第 12 章 方法書に対する意見、見解等

12.1 説明会の開催状況、質疑、意見の概要及び事業者の見解

12.2 方法書に対する意見書の概要及び事業者の見解

12.3 方法市長意見書に記載された市長の意見及び事業者の見解

表 12.2-2(2) 意見書の内容と事業者の見解

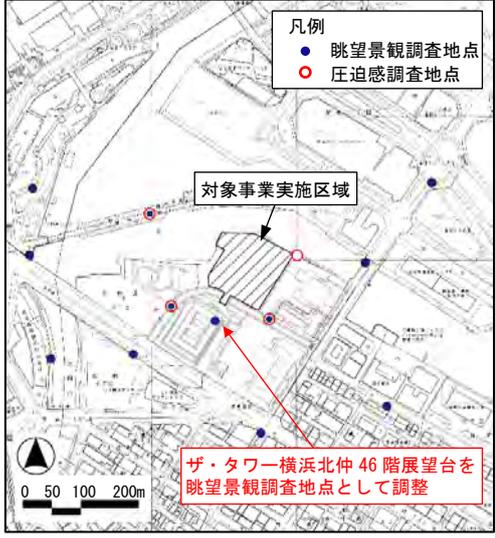
項目	意見書の内容	事業者の見解
事業計画	<p>施設配置について</p> <p>高層棟について、道路境界線から近く、B-2 地区ともかなり近いので、圧迫感がある。道路境界線からの壁面後退については10M「以上」であるので、最低限ではなく余裕を持った設計としていただきたい。</p> <p>上記を含め、現在の施設配置図は全体的にゆとりがなく、閉鎖的な感じも受ける。ゆとりの部分を市の公園やB-2 地区の広場といった隣地に頼るのではなく、自らの敷地においても、街並みを重視し、ゆとりのある配置や設計としていただきたい。街並みとして、圧迫感はないのか、調和はとれるのか、抜け感はあるのか、また、地域の魅力づくりに貢献できるものとなっているのか、横浜市都市計画マスタープラン、地域整備方針（北仲通地区）、北仲通地区まちづくりガイドラインに則っているか、調査・検討していただきたい。先の話ではあるが、建物についても街並みづくりに貢献できるセンスのあるものにしていただきたい。</p>	<p>高層棟については、各上位計画及びガイドラインを遵守した位置として計画し、地区計画に定められた目標や方針を踏まえ、歩行者にとって快適な空間の計画を行います。</p> <p>また、建築物のデザインについては、圧迫感を軽減する外壁面の形状や色彩の検討をまいります。</p> <p>なお、北仲通北再開発等促進地区地区計画は、横浜市都市計画マスタープラン等、関連上位計画を踏まえ策定されたものであり、引き続き、他上位計画の主旨を踏まえ計画・検討を行います。</p>
	<p>建築物の高さについて</p> <p>北仲第 2 公園に隣接した低層棟の壁面が、公園の境界からすぐの所に高さ 31 メートルの巨大な壁が出来ます。この公園は区内唯一の地域公園で最近では近隣の保育園の園児達も利用するなど地域の大事な憩いの場になっています。私たちも毎週日曜日の清掃や、近隣の人たちが集まるアウトドアリビング、防災訓練、盆踊りと地域交流の大事な場所となっています。開発をされる方達は、この地域住民の貴重な公園空間の環境劣化をどう思っているのでしょうか。現在、都市デザイン 50 周年が行われていますが、伝統ある都市政策の中では、地域の公園の必要性、公園環境の維持をどう捉えているのでしょうか。</p>	<p>本事業の低層棟については、各上位計画及びガイドラインにおいて道路及び海陸境界線から段階的にセットバックした建物計画とするよう定められており、これを遵守しながら、北仲通北再開発等促進地区内の他地区との連続性に配慮した計画としています。</p> <p>北仲通北第二公園との接続については、現時点での詳細は未定ですが、仮にフェンスが撤去された場合には、植栽の設置、駐車場や車路までの空間を確保する等、安全に配慮した計画を検討まいります。</p>
